原方案

调整后方案

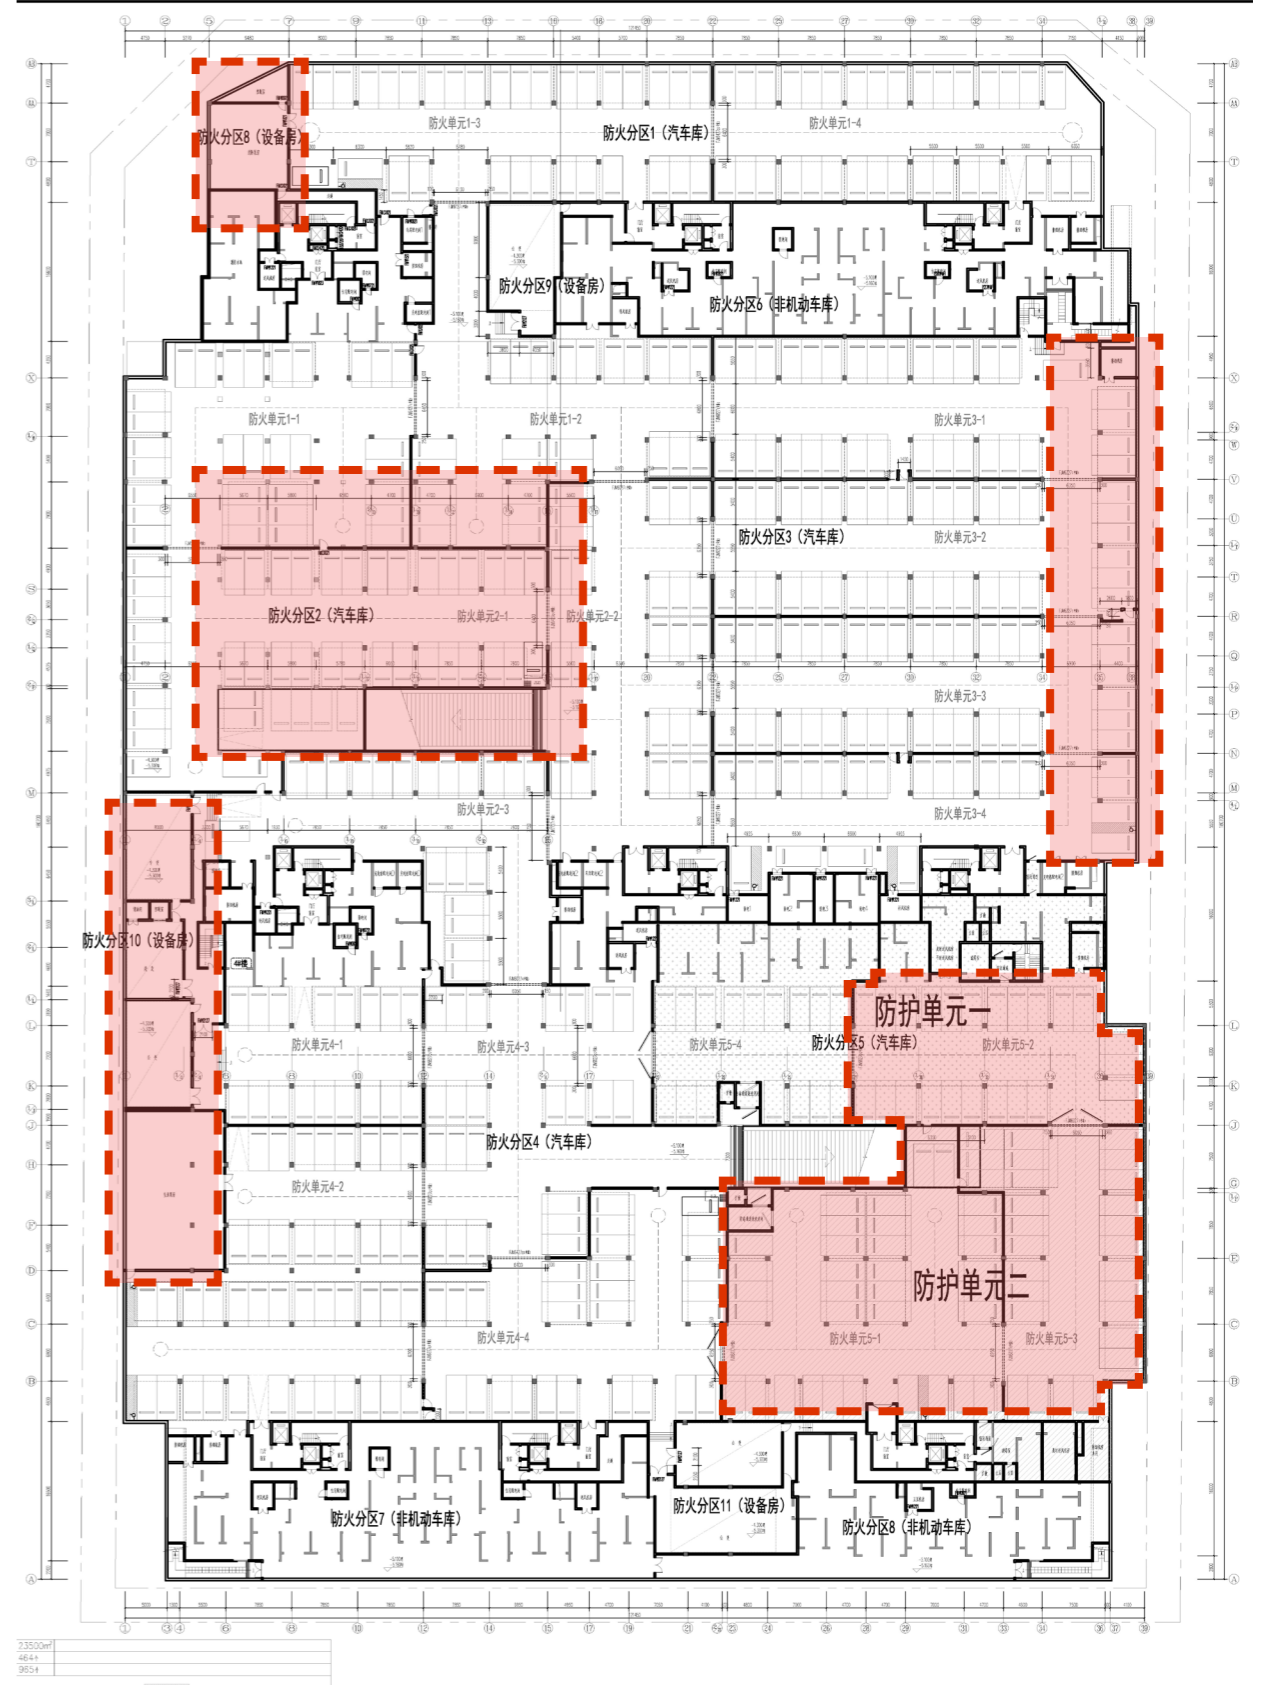
原方案 D23、D24 地块人防是集中在 D24 地块设置的，现考虑到地块不同的施工时间周期，在 D23 地块也独立设置人防。
原方案每幢楼下均有非机动车库，现方案布置于 1#、2#、5# 楼下。
调整部分设备房、机房位置，优化地库使用功能。
根据总图，调整地库坡道位置。
